**Avis délibéré de la mission régionale d'autorité environnementale sur le parc éolien "Le bisio de la Faye", porté par la société par actions simplifiée du parc éolien du bisio de la Faye, sur les communes de Busset et Arronnes
(03)**

Avis n° 2023-ARA-AP-1548

Avis délibéré le 1 août 2023

Figure 7: Cartographie des impacts sonores du projet éolien, en sélectionnant le modèle d'aérogénérateur le plus puissant (source : étude d'impact acoustique).

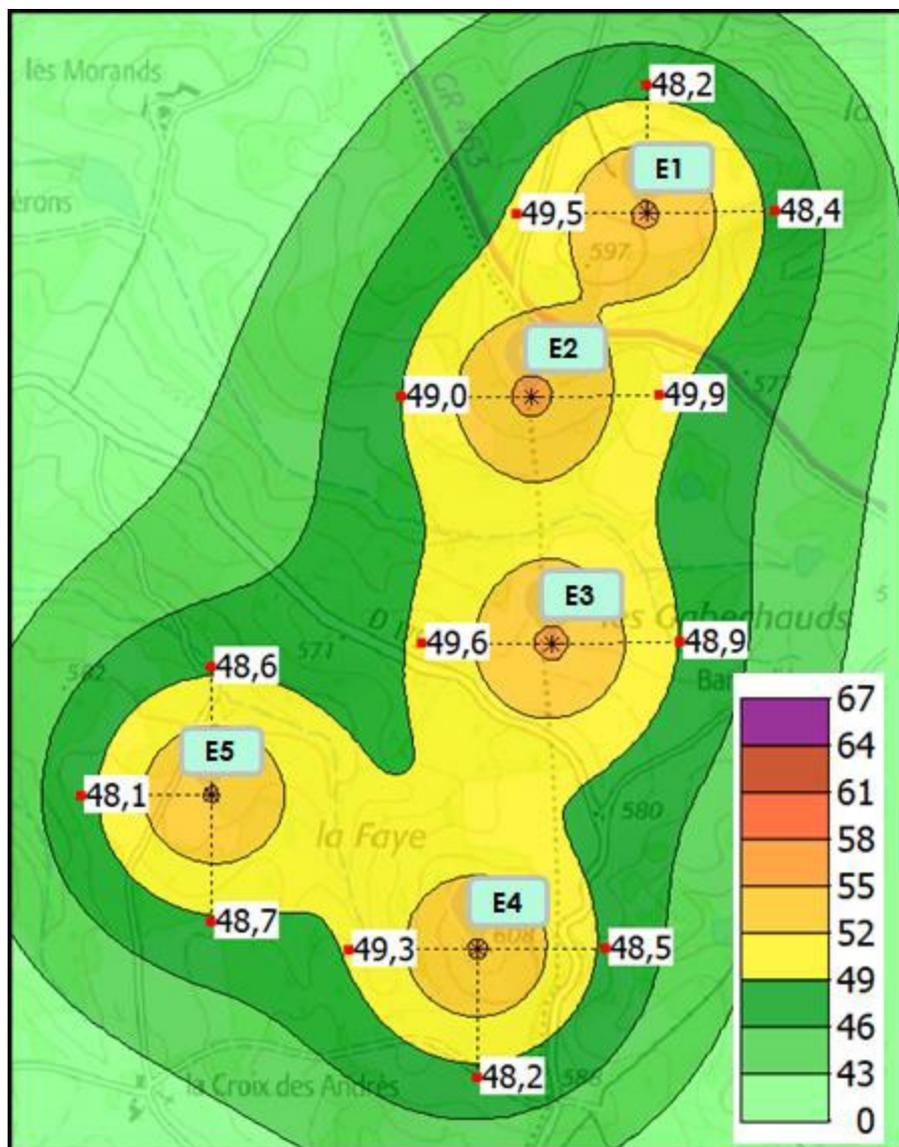
L'absence de prise en compte des conditions aérologiques dans la modélisation du bruit ne permet pas d'évaluer les incidences potentielles pour les riverains.

L'Autorité environnementale recommande de compléter l'évaluation avec la prise en compte des vents dominants.
